TC 005.865/2015-8

Tipo: Desestatização.

Unidades jurisdicionadas: Agência Nacional de Energia Elétrica (Aneel).

1. Trata-se de acompanhamento do primeiro estágio do Leilão Aneel 7/2015, para a concessão da prestação de serviço público de transmissão de energia elétrica, referente à construção, operação e manutenção de linha de transmissão, subestações e demais instalações associadas ao Bipolo-2 do Sistema de Transmissão da Usina Hidrelétrica (UHE) Belo Monte – PA, a ser integrado à Rede Básica do Sistema Interligado Nacional (SIN). O prazo da concessão será de trinta anos a partir da assinatura do respectivo contrato.

Figura 1 – diferenciação do Beta em função do período do projeto

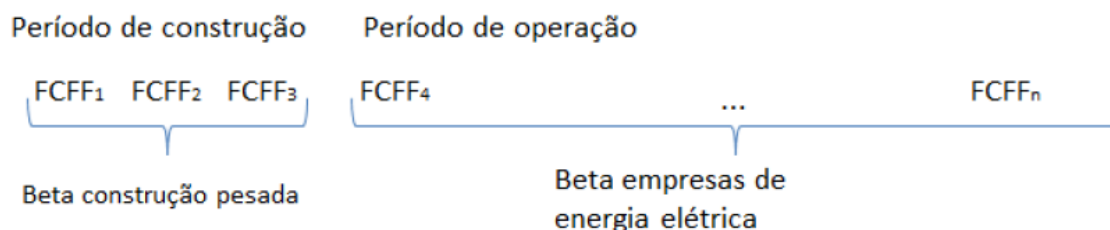
30. O modelo da Aneel inovou ao considerar no cálculo do CAPM um Beta agressivo de construção civil (1,02) durante o período da construção da linha de transmissão, sendo que o Beta defensivo do setor elétrico só é considerado no período de operação, conforme a Figura 1 abaixo:

32. A justificativa da Aneel para a inovação é a de que “os riscos incorridos pelo concessionário durante a construção da linha de transmissão são significativamente superiores aos riscos durante o período de operação” (peça 19, p. 10). Como no período de construção da linha os gastos incorridos consistem em investimentos em obras de grande magnitude, para a Aneel, é como se nesse período uma concessionária de linha de transmissão fosse uma empresa de construção civil.

34. Essa inovação é tecnicamente incongruente por dois motivos. O primeiro tem a ver com o entendimento do risco sistemático que o Beta representa. O Beta é uma medida de volatilidade inerente ao mercado de capitais. O risco sistemático que ele representa é aquele que o investidor analisa em sua tomada de decisão para a aplicação de recursos no negócio, aferindo o risco como um todo.

35. Em outras palavras, o risco que o Beta do setor elétrico representa já inclui, em tese, o período construtivo e o período pós-construtivo, pois ambos são inerentes ao negócio. Não se pode desmembrá-lo, pois suas partes não representariam o negócio como um todo.

42. Dado todo o exposto, conclui-se que a aplicação de um Beta de construção civil no modelo CAPM para o setor de transmissão de energia elétrica é tecnicamente incongruente com as premissas teóricas do modelo, não havendo estudos que justifiquem sua inclusão, e implica dupla contagem de risco para a fase construtiva.

43. Com isso, propõe-se determinar à Aneel que se abstenha de utilizar o Beta do setor de construção civil na metodologia de cálculo do preço teto da RAP do Leilão Aneel 7/2015.
